**DROG GEO PROJEKT
WARZYWNA 1
62-025 KOSTRZYN WIELKOPOLSKI
ZDM-23-74594**

Dotyczy: Opracowanie dokumentacji projektowej chodnika z przejściem dla pieszych w rejonie przejazdu kolejowego w ul. Morasko oraz uporządkowanie terenu pomiędzy ulicami: Teofila Mateckiego- bł. Marka z Aviano- Aleja Gantkowskiego

W odpowiedzi na pismo z dnia 27.04.2023r. Zarząd Dróg Miejskich w Poznaniu opiniuje przekazany projekt drogowy z uwagami:

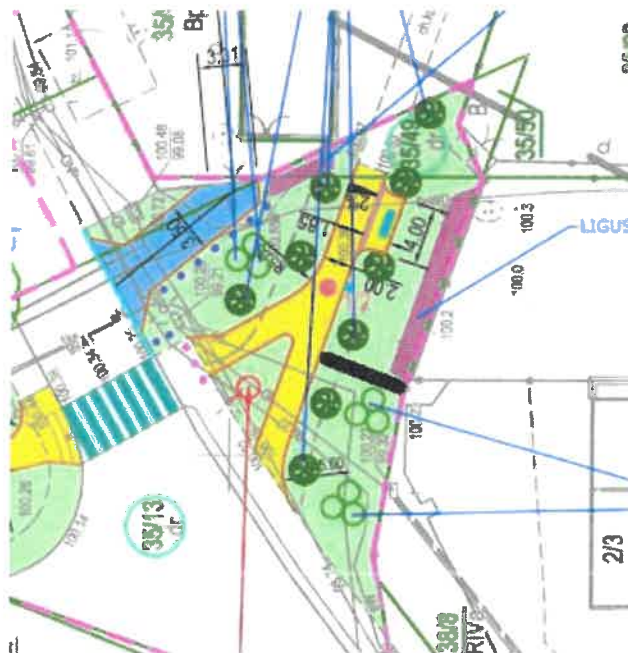
1. Proszę w projekcie uwzględnić dodatkowy chodnik prowadzący do nieruchomości przy ul. Mateckiego 19 (lokalizacja chodnika zgodnie z poniższym zaznaczeniem). Należy odpowiednio zmienić lokalizację drzew.
